ORD: N° 1602/420/2022
ANT.: ING. DOM N° 53/2022 de Fecha
31.01.2022
MAT.: RECHAZO DE EXPEDIENTE.
UBICACIÓN: **Seis Norte N° 2701**
ROL SII: **6230-1**

A través del **ING. DOM N°53/2022** de fecha 31.01.2022 se ha solicitado la aprobación de "**Recepción Definitiva TOTAL**" para la propiedad ubicada en **SEIS NORTE N°2701** con destino **VIVIENDA**. Cuyo permiso a recepcionar es el N°02/2019 de fecha 04.03.2019.

INFORME DE VISITA RECEPCIÓN DEFINITIVA TOTAL.

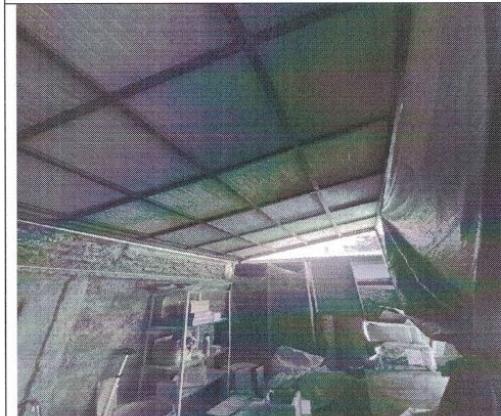
Acceso al inmueble, acceso con techumbre en antejardín no declarada en planimetría.
